## 改善箇所説明図

また、点検整備記録簿の該当欄に「日付、走行距離、ワークショップスタンプと担当者名、リコールキャンペーン：外-1618 クラッチ温度センサー改修」と記入する。

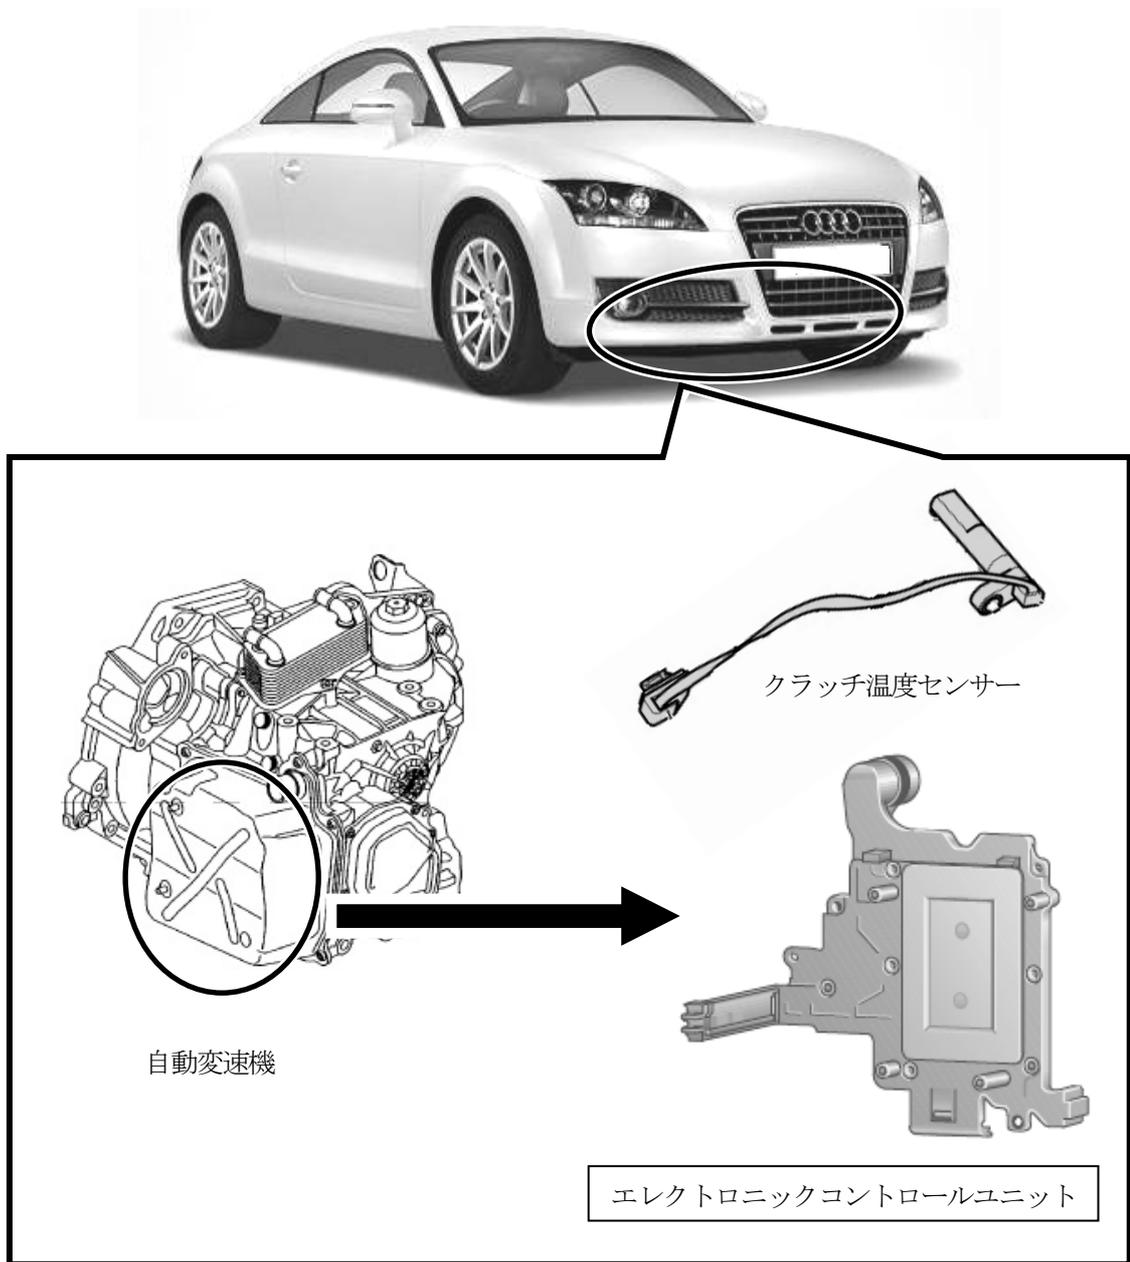
注：  は、プログラムを修正する部品を示す。

自動変速機のクラッチ温度センサーにおいて、製造時の配線のかしめが不十分なものがあるため、エレクトロニックコントロールユニットに誤信号が送られ、当該変速機が油温異常していると誤診断することがある。そのため、メーター内シフト表示が点滅し、最悪の場合、フェールセーフ機能が働き、走行不能になるおそれがある。

全車両、自動変速機の制御プログラムをエレクトロニックコントロールユニットに内蔵されたギヤボックス油温センサーを用いたプログラムに更新する。

識別：車両識別プレートの下側に、赤色で直径5mm程度のマークを塗布する。
